*Osservazione alla Variante semplificata al RU
adottata dal Consiglio Comunale di Firenze 1.6.2020
con Deliberazione N. 2020/C/00016 pubblicata il 25.6.2020
Scheda norma AT 12.5 Ex Caserma Vittorio Veneto*

Associazione *Idra* OdV

*Osservazione alla Variante semplificata al RU adottata dal Consiglio Comunale di Firenze l'1.6.2020
con Deliberazione N. 2020/C/00016 pubblicata il 25.6.2020 – Scheda norma AT 12.5 Ex Caserma Vittorio Veneto*

Figura 5 - Perimetrazione AT12.05 secondo la Scheda norma versione giugno 2020 – Superficie circa ha 3 da Google Earth 14.2.2020

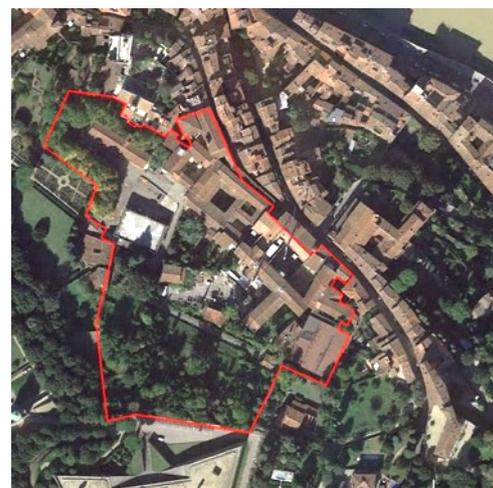
La perimetrazione della AT 12.05 corrisponde al complesso immobiliare ceduto dal Demanio alla società Pontevecchio SpA. La versione 2020 è difforme da quella prevista dal Regolamento Urbanistico del 2015. Sono state escluse dall'area di trasformazione piccole porzioni edilizie a ovest ed un fabbricato su Costa San Giorgio angolo vicolo della Cava a est. Non risulta che sia stata data doverosa motivazione della modifica al perimetro dell'AT 12.5.

Figura 25 - Confronto del perimetro della AT 12.05 effettuato sulla base delle due versioni della Scheda norma: in rosso perimetro al 2020; in blu perimetro al 2015. (Aerofotografia di fondo Google Earth 2020)

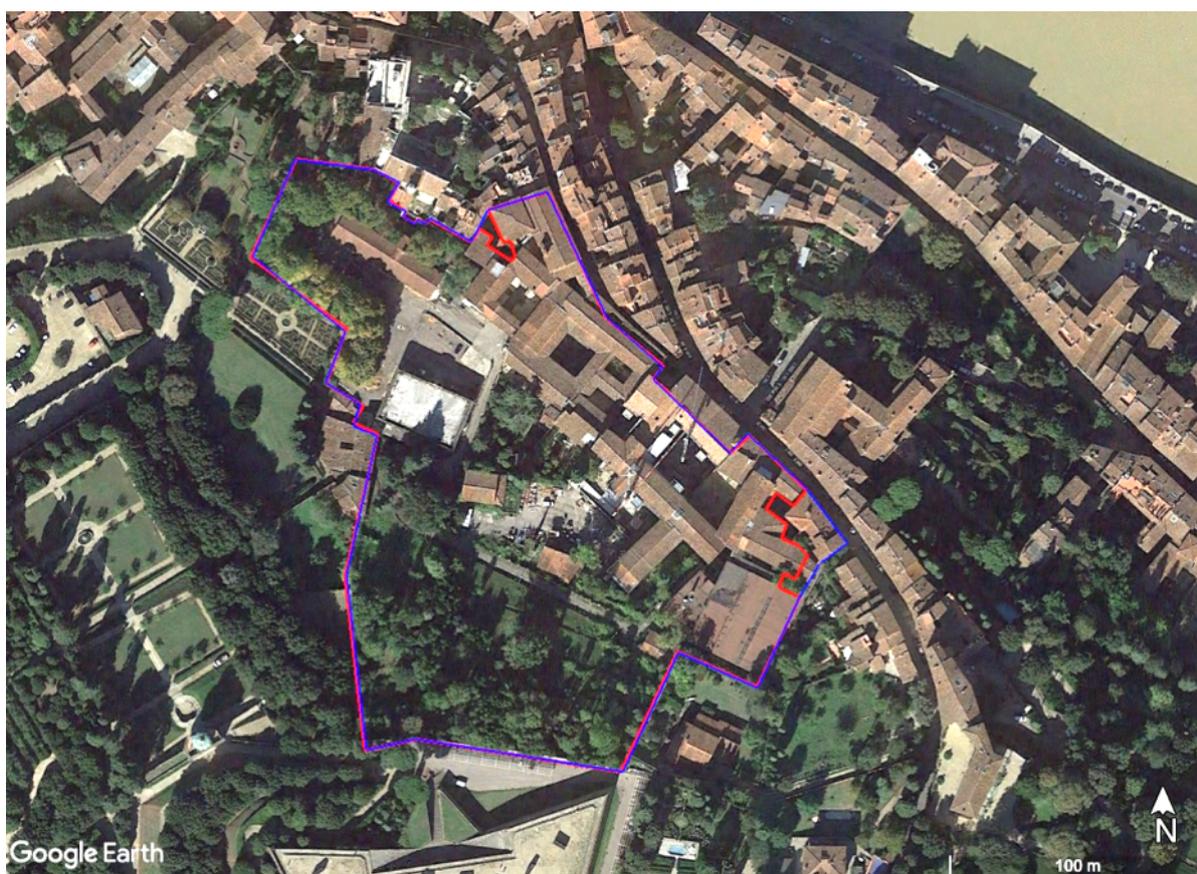
Come già evidenziato al capitolo 2, la Scheda norma adottata ha stralciato due porzioni edilizie a est e a ovest, delle quali riveste importanza quella situata all'estremo orientale dell'area di trasformazione all'angolo tra Costa San Giorgio e il Vicolo della Cava. Non è comprensibile per quali ragioni di interesse pubblico sia stata stralciata nella Scheda norma variante quest'ultima porzione edilizia in una posizione chiave con accesso diretto al complesso da Costa San Giorgio. Non ha evidentemente nessun eventuale rilievo il fatto che la porzione in oggetto sia stata eventualmente ceduta a terzi, perché in tale logica l'area
